con la presente si inviano le Osservazioni contro il Progetto di un impianto eolico codice procedura ID_VIP/ID_MATTIM: 1269 denominato "Pitigliano" ubicato nei comuni di Pitigliano (GR) e Sorano (GR) costituito da 20 (venti) aerogeneratori di potenza nominale 7,0 MW per un totale di 140,0 MW con relative opere connesse ed infrastrutture indispensabili.

Modulo per la presentazione delle osservazioni per i piani/programmi/progetti sottoposti a procedimenti di valutazione ambientale di competenza statale

ID: Codice procedura (ID_VIP/ID_MATTM): 12691

“Progetto di un impianto eolico denominato “Pitigliano” ubicato nei comuni di Pitigliano (GR) e Sorano (GR) costituito da 20 (venti) aerogeneratori di potenza nominale 7,0 MW per un totale di 140,0 MW con relative opere connesse ed infrastrutture indispensabili”

Immagine 1. Vincoli ex art. 136 del CBC dal PIT della Regione Toscana e zona approssimativa dove è progettato l'impianto industriale.

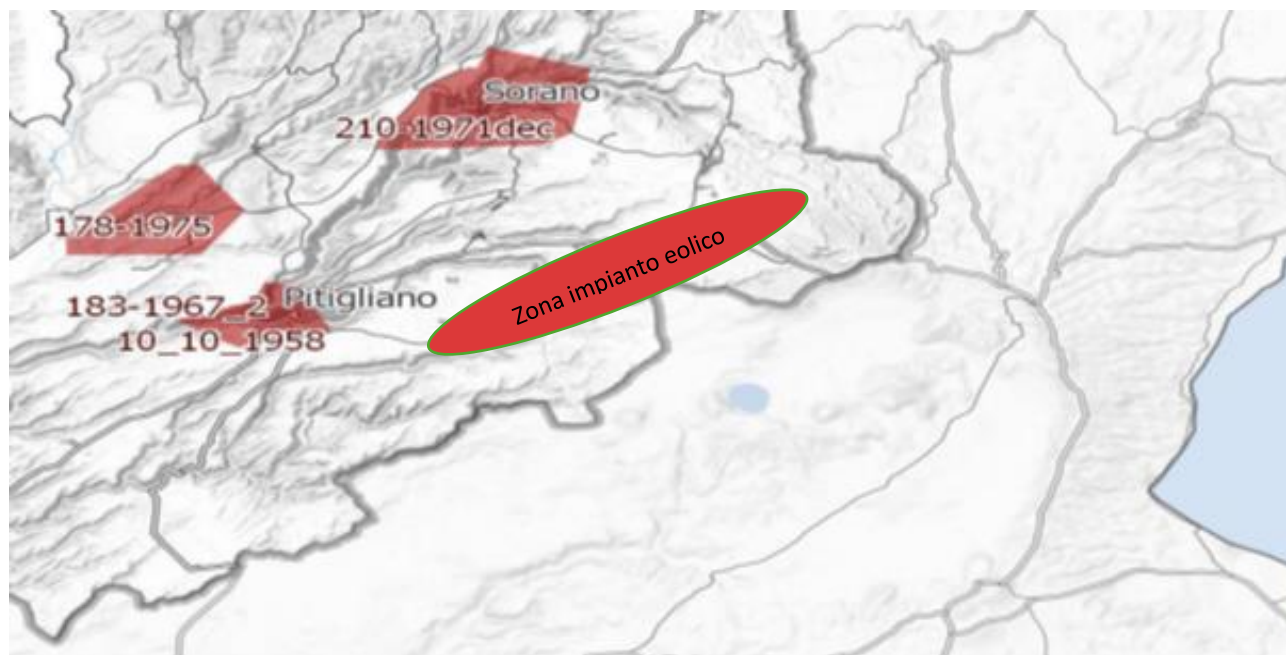
Inoltre, come sostiene la Proponente parte dell'impianto si verrebbe a trovare a 3,5 km dal centro abitato di Sorano. Infatti, tre degli aerogeneratori WTG 08, 09, 10 sono addirittura all'interno delle fasce di rispetto dei 3 km del suo vincolo paesaggistico di notevole interesse pubblico ex art 136 del CBC. Si evidenzia che così si crea

un'ulteriore incompatibilità con la tutela del Paesaggio.

Immagine 3. Cumulo di una parte di impianti eolici, fotovoltaici e geotermici industriali in progettazione ed esistenti intorno all’eolico industriale “Pitigliano”.

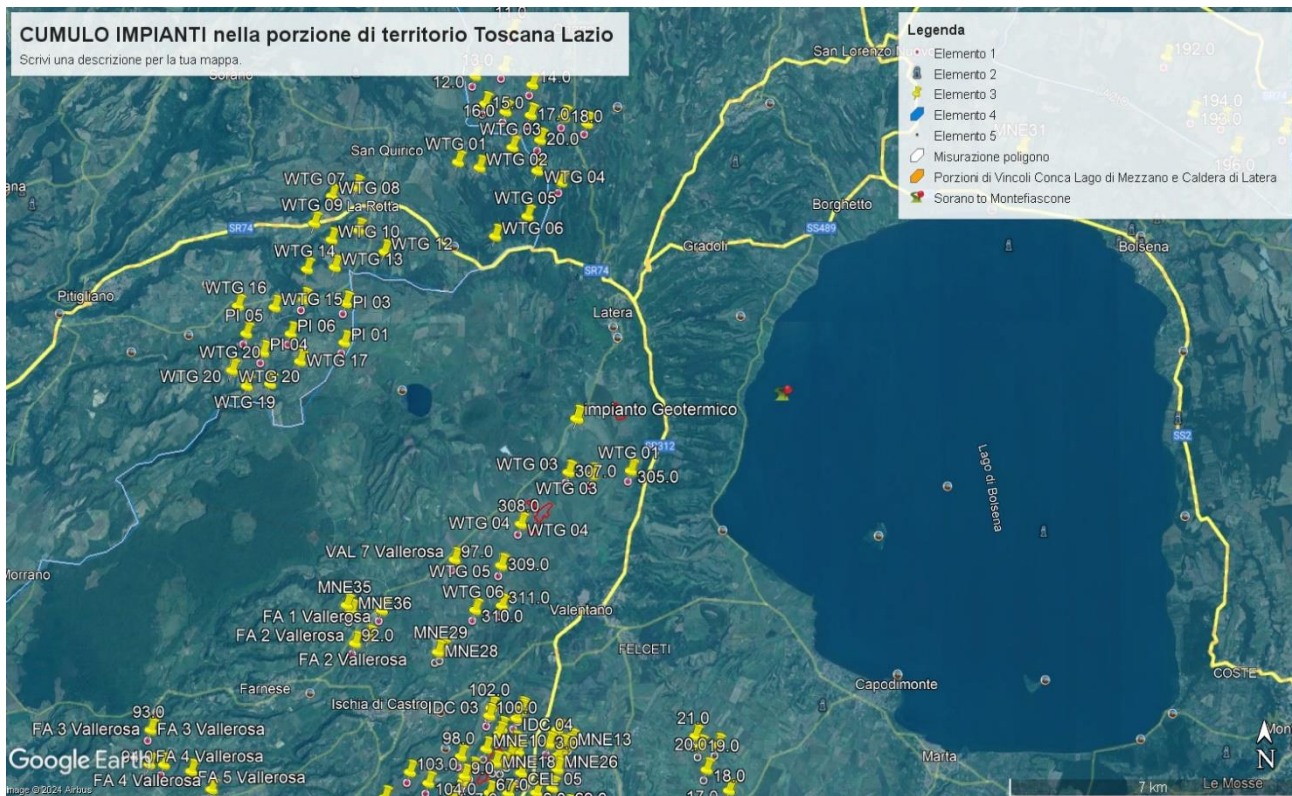
Beni Culturali “*Ambito paesaggistico, geologico e geomorfologico dell’orlo della caldera di Latera ...*” Non vengono nemmeno citati gli impianti eolici in progetto al MASE, il “Rempillo” (6 aerogeneratori) e un altro in verifica amministrativa di 14 aerogeneratori e 72, 6 MW. Ad oggi nei territori di Pitigliano, Sorano e in quello limitrofo potenzialmente potrebbero essere insediati 40 aerogeneratori alti 200 metri e larghi 170. Ma la proponente non cita neanche altri impianti che creerebbero il cumulo e quindi maggiore impatto. Infatti, sul territorio della “Città del Tufo” (Sorano e Pitigliano) impatterebbero anche l’impianto eolico “Montarzo” di Onano con 13 aerogeneratori con le dimensioni ricordate, l’altro eolico industriale nel territorio di Valentano con sette aerogeneratori (stesse dimensioni), gli impianti di Farnese con un minieolico di 3 Torri alte 60 metri già installate in località Poggio del Crognolo e l’impianto eolico industriale “Vallerosa” (7 aerogeneratori alti 200 metri e larghi 158 metri) in procedura VIA presso la Regione Lazio. Inoltre, altri impianti del minieolico già presenti a Valentano, Cellere e Piansano e due progetti eolici industriali con le stesse dimensioni (200 m x 170 m) nel Comune di Ischia di Castro. La valutazione del cumulo non prende neanche in considerazione gli impianti industriali di fotovoltaico e agrivoltaico in progetto a Farnese, Valentano, Ischia di Castro, Cellere. L’impianto geotermico in procedura Via al MASE, progettato nella Caldera di Latera. Quindi è stata effettuata una valutazione del potenziale impatto cumulativo non veritiera a dispetto di quanto affermato dalla proponente che sostiene di aver preso in considerazione uno spazio di 10 km intorno al suo impianto per gli impatti che si creerebbero.

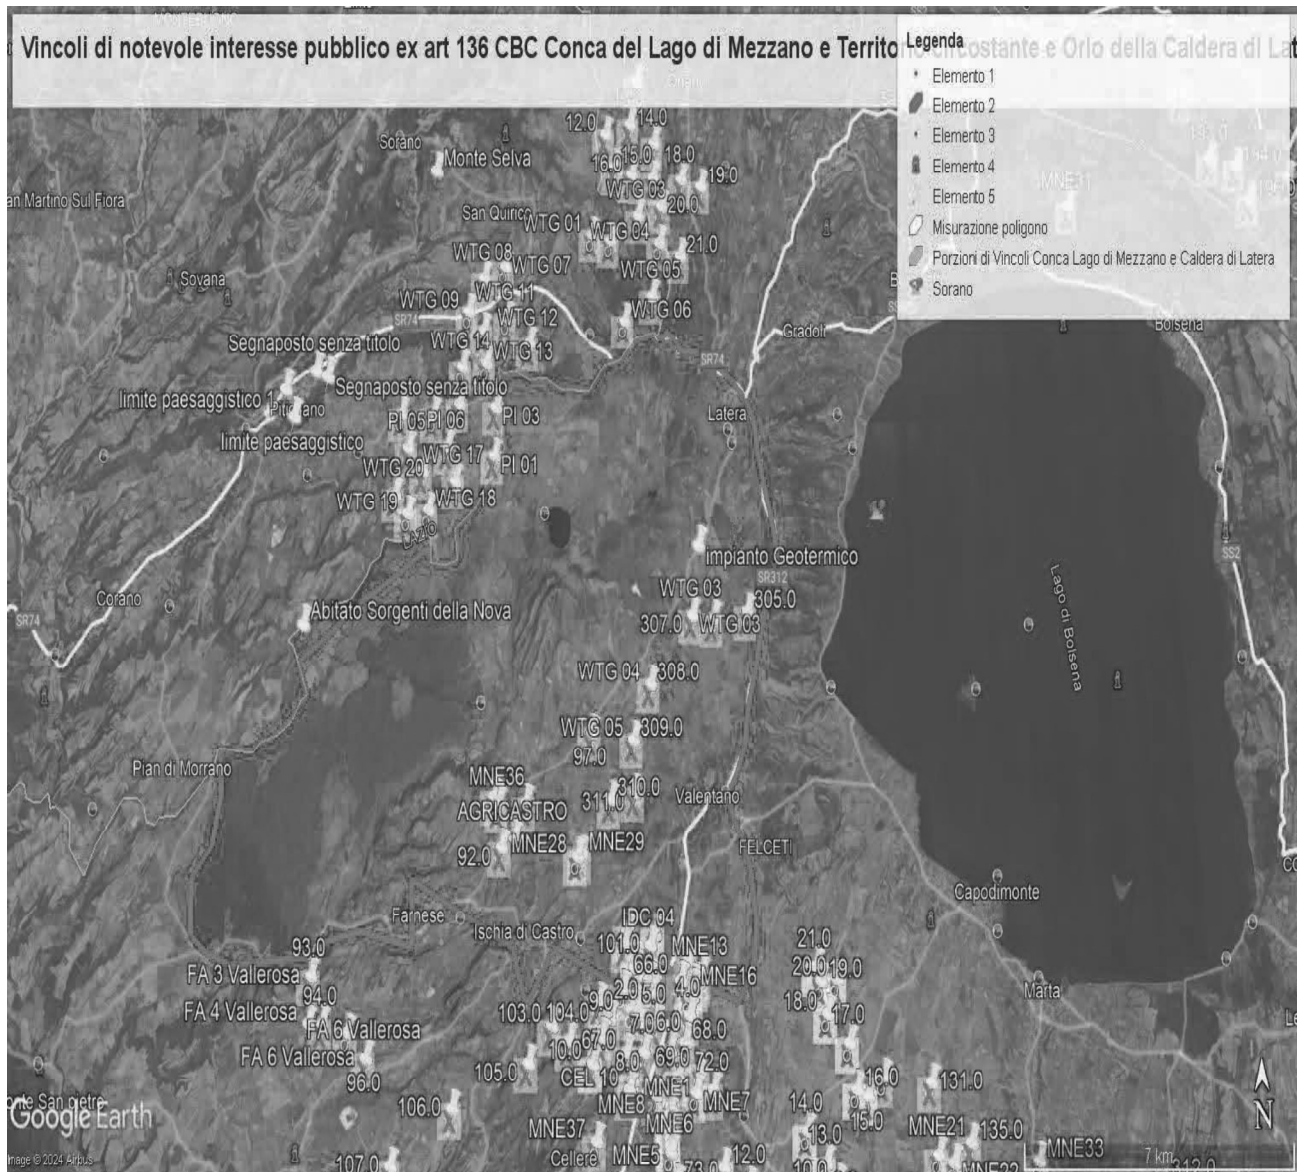
Come è illustrato nell'immagine si ribadisce che l'impianto industriale "Pitigliano" ricade completamente all'interno delle fasce di rispetto dei due vincoli di notevole

interesse pubblico e lambisce quelle di un terzo vincolo e quindi come affermato dal Consiglio di Stato nelle sentenze citate, l'impianto è insediato in area non idonea ai sensi dell'art. 20 comma 8 lettera c quater del D.Lgs. n. 199/2021 e ss.mm.ii al contrario di quanto sostiene la proponente.

IMMAGINE n. 2 Impianto eolico industriale “Pitigliano” e distanze aerogeneratori dai Vincoli della Conca del Lago di Mezzano...

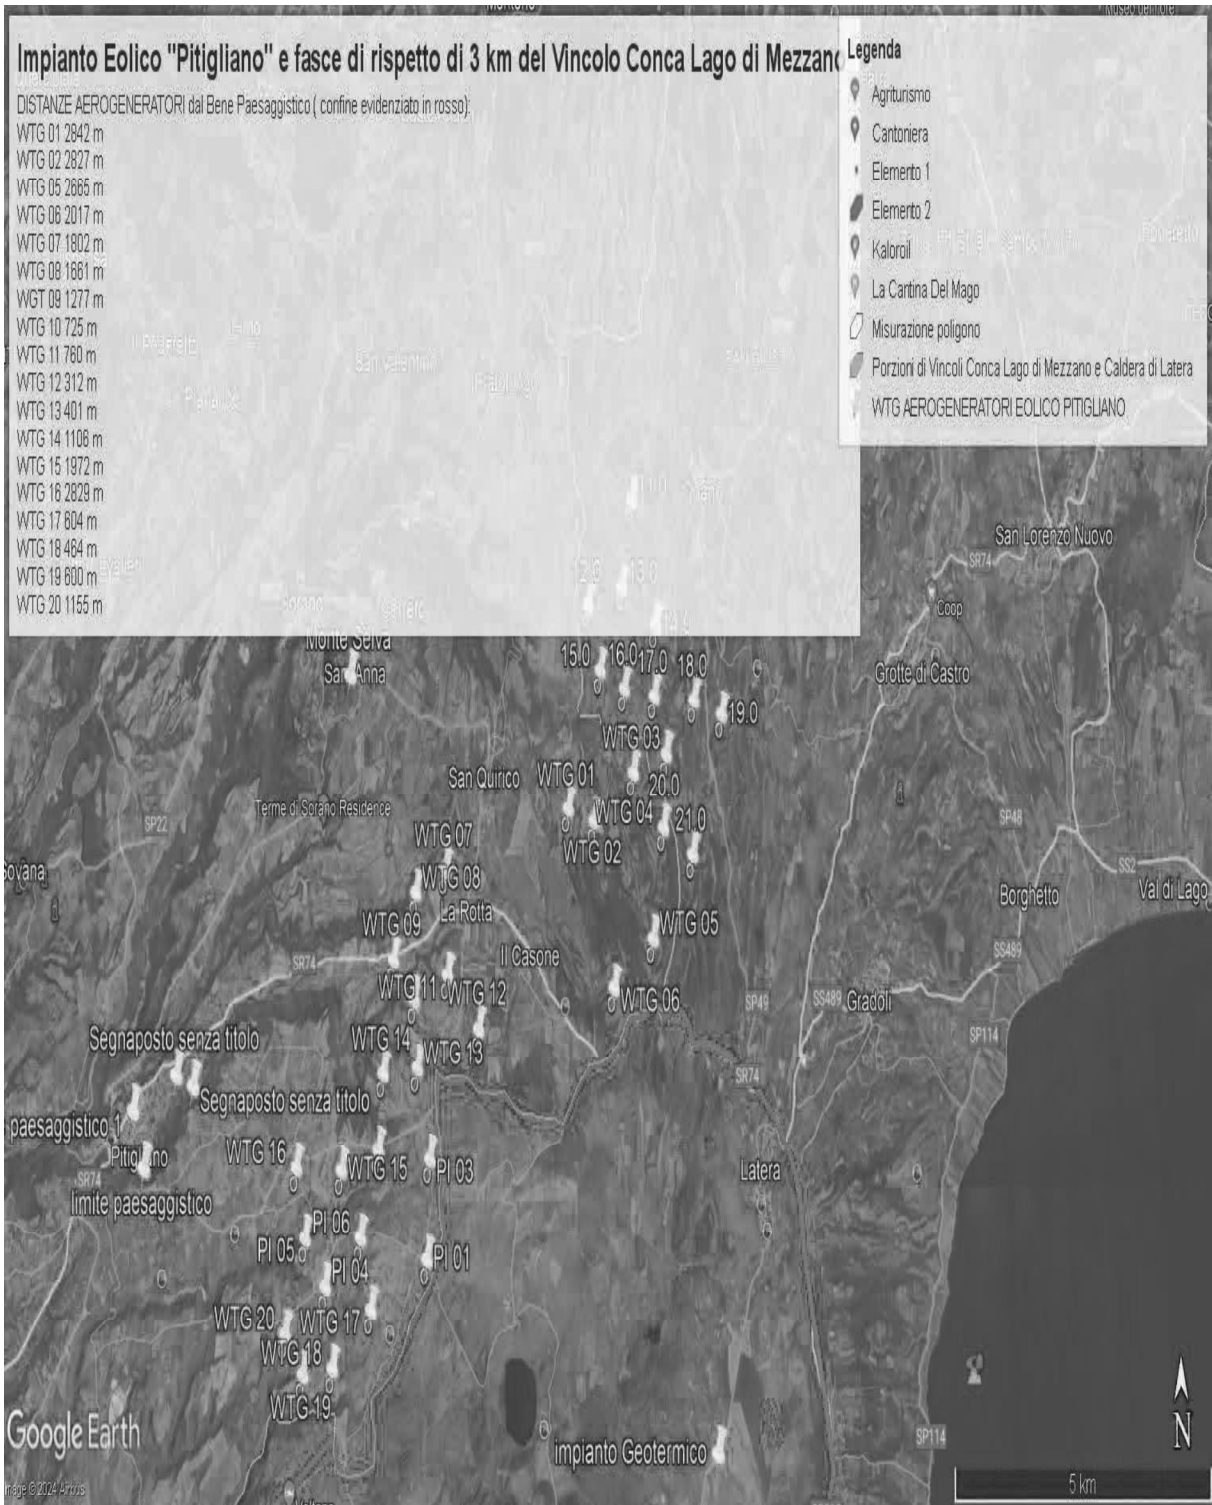
Al contrario si evidenzia che l'impianto eolico industriale citato non solo ricadrebbe con tutti e 20 gli aerogeneratori all'interno delle fasce di rispetto di 3 km di due vincoli paesaggistici di notevole interesse pubblico esistenti nella Regione Lazio e con una parte di essi nel vincolo paesaggistico del Centro abitato di Sorano (GR) quindi in aree non idonee all'installazione di impianti di energia rinnovabile. Addirittura, alcuni aerogeneratori sarebbero ubicati a poche centinaia di metri dai perimetri dei due vincoli paesaggistici laziali ex art 136 del CBC.

IMMAGINE n. 3 Impianto eolico industriale “Pitigliano” e distanze aerogeneratori dai Vincolo “Orlo della Caldera di Latera.

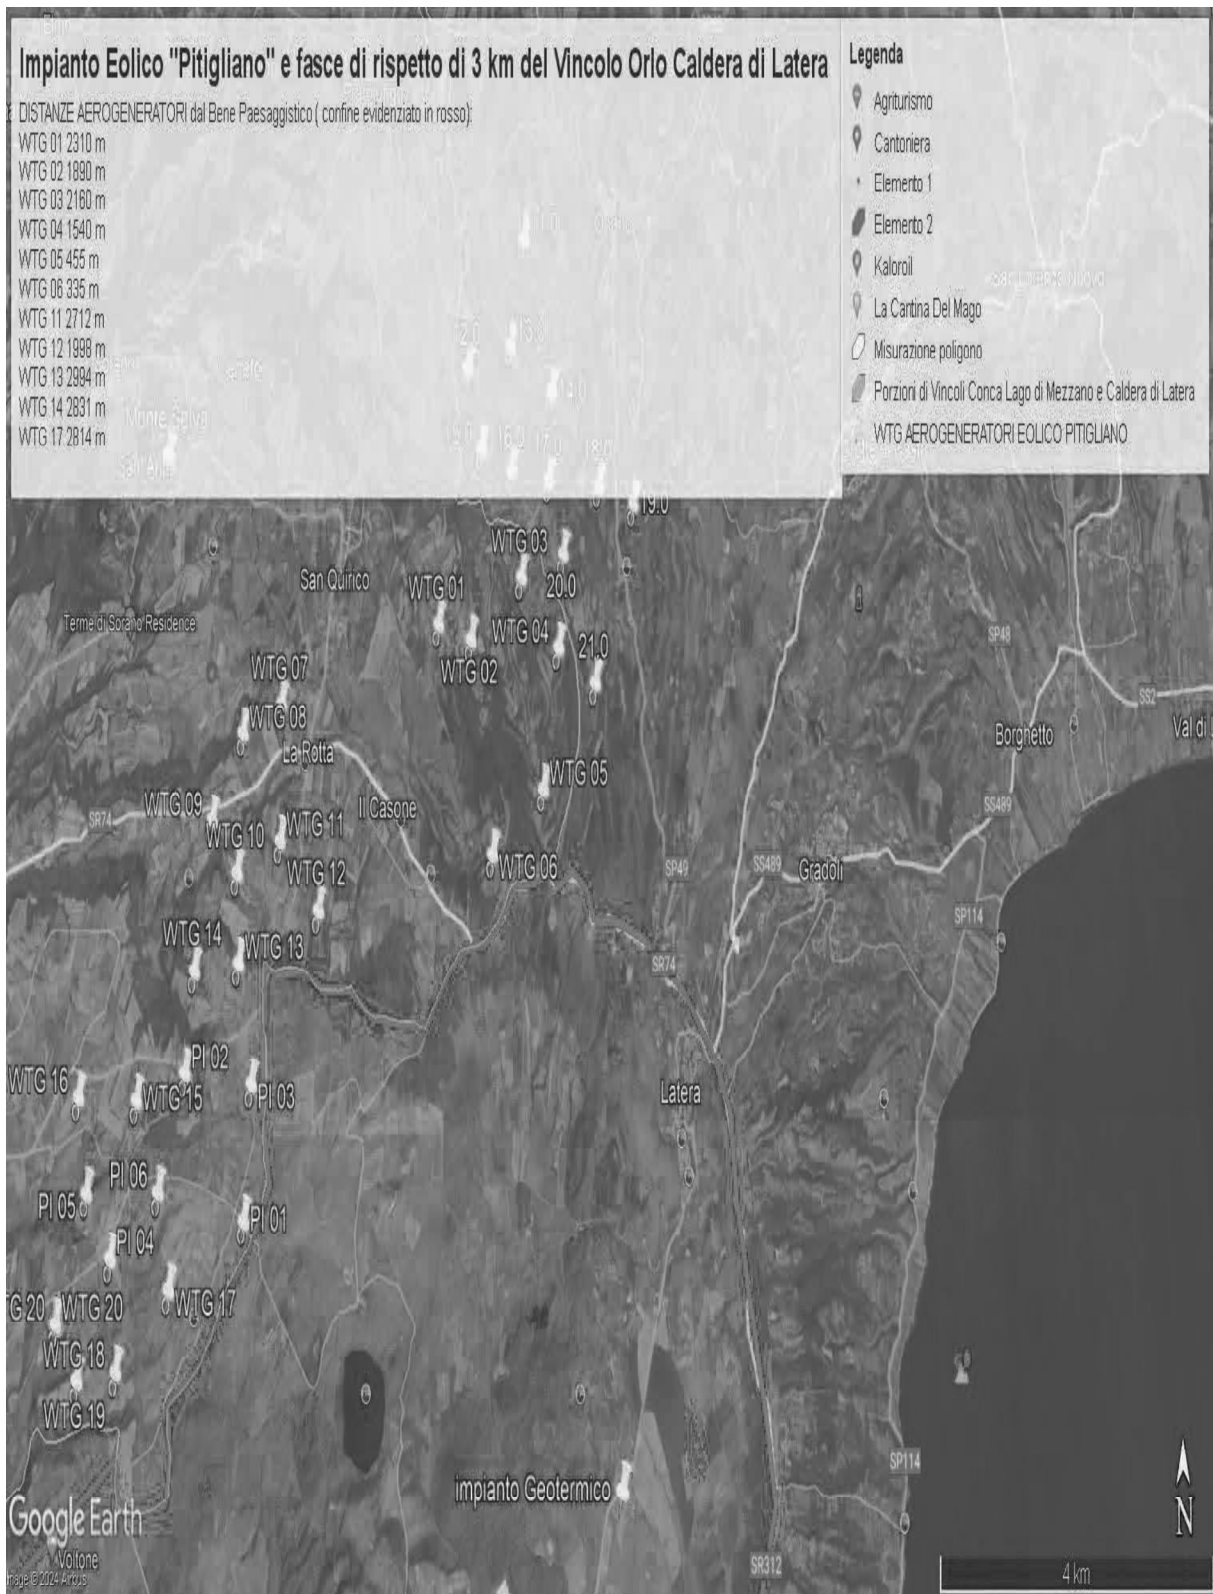
Concludendo, si evidenzia ancora che la proponente non effettuando la procedura prevista dalla Parte III delle Linee Guida nazionali ha ignorato un vincolo paesaggistico di notevole interesse pubblico istituito con un provvedimento del Segretariato regionale del Ministero della Cultura per il Lazio che ha emanato il Decreto di dichiarazione di notevole interesse pubblico n. 22 del 15.02.2024 ai sensi e per gli effetti dell'art. 136, co. 1, lett. c) e d) del decreto legislativo 22 gennaio 2004, n. 42, "Ambito paesaggistico, geologico e geomorfologico dell'orlo della caldera di

Latera e delle sue pendici interessate dai centri eruttivi periferici" nei comuni di CELLERE, FARNESE, ISCHIA DI CASTRO, LATERA, PIANSANO.
